Wijkplatform IJmuiden-Noord

Advies Verkeersstructuur IJmuiden Centrum

- Herinrichting Kennemerplein

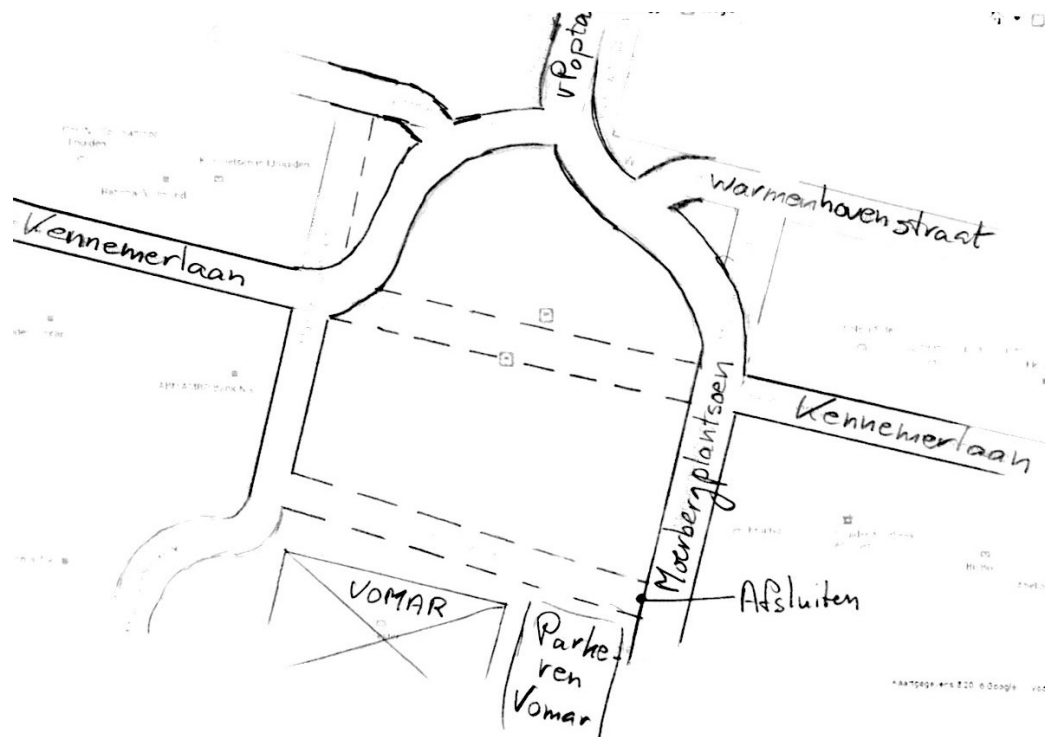
Het wijkplatform kan zich vinden in het plan van de gemeente om het Kennemerplein in te richten als plein. Dit houdt in dat weg niet meer over het plein, maar om het plein heen aangelegd moet worden. We adviseren om de Kennemerlaan noordelijk om het plein heen te trekken (zie schets).
